**„Nový pavilon Emergency, COS, vč. JIP a nadzemní spojovací koridor se stávajícím pavilonem D,
Krajská zdravotní, a.s., Nemocnice Chomutov, o.z., stavební práce“**

Evidenční číslo: Z2020-018810

VYSVĚTLENÍ ZADÁVACÍ DOKUMENTACE Č. 3

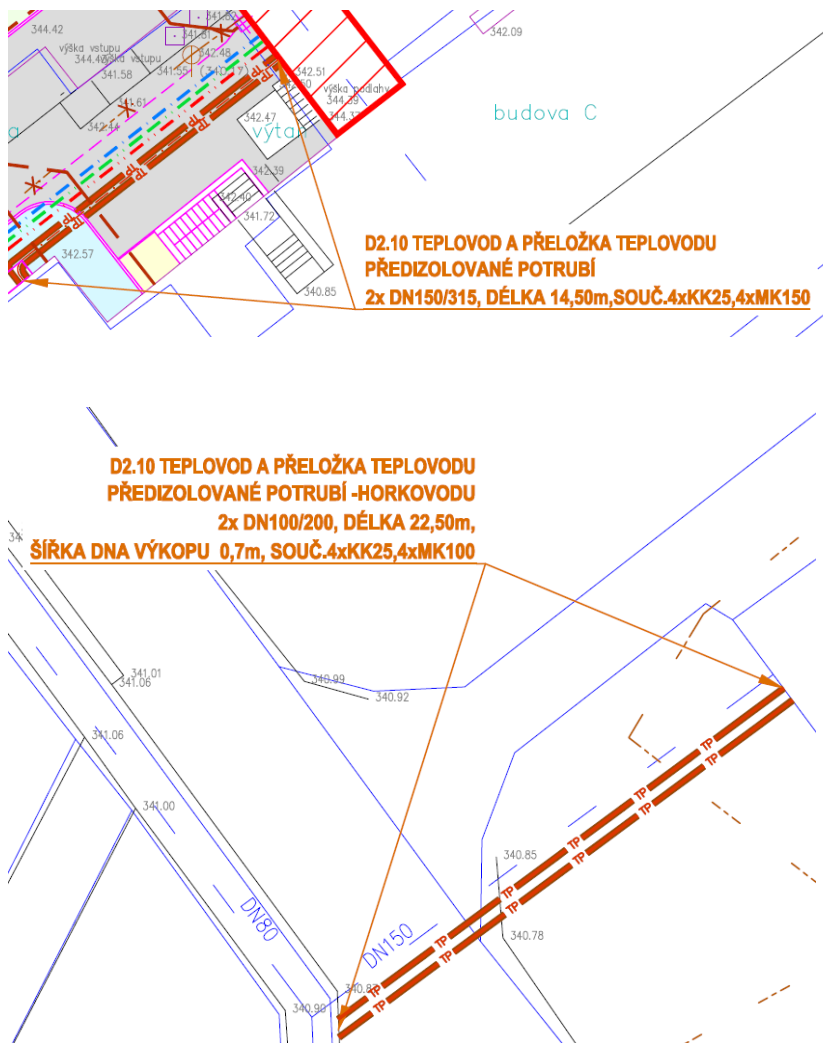
Žádáme o bližší specifikaci objektu D2_10 – Teplovod a přeložka teplovodu. Výkaz výměr se v mnoha položkách odkazuje na projektovou dokumentaci, konkrétně výkres D2.10-02 (Situace), který je však strohý a popis těchto položek neobsahuje. Pokud je to možné, žádáme o zaslání podrobnější výkresové dokumentace.

Zadavatel uvádí, že podrobnější výkresová část není k dispozici. Tento objekt řeší pouze část potrubí (v zemi) z celkové trasy obsažené v objektu D1.01.4a. Výkaz uvažuje s osazením uzávěrů a vypouštěcích ventilů po obou stranách umístěných v průchozích kanálech, aby bylo možné provést na potrubí jednotlivé zkoušky. Podrobnější výkresová část musí být součástí Dodavatelské dokumentace (dílenské). Položka na tuto dokumentaci je součástí VV.

Viz popis na výkrese:

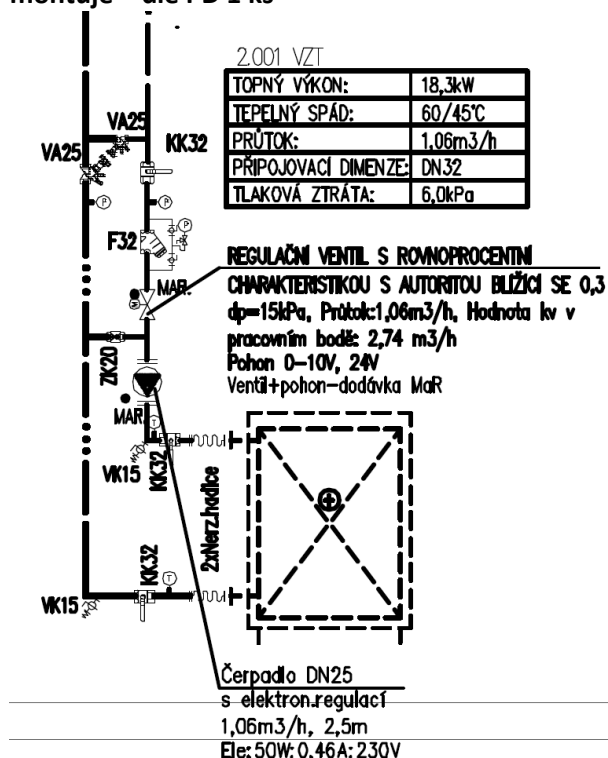
Ve výkazu výměr pol.210 je montáž ventilu s počtem 1 ks, ventily jsou však v následující pol.211 vykázaný v počtu 2 ks. Prosíme o sjednocení počtu.

Zadavatel uvádí, že Výkaz je v souladu s výkresovou částí. VA= vyvažovací ventil DN 25 = dle PD 2ks
Regulační ventil s rovnoprocentní charakteristikou je souč. dodávky MaR a profese CHL pouze montuje = dle PD 1 ks
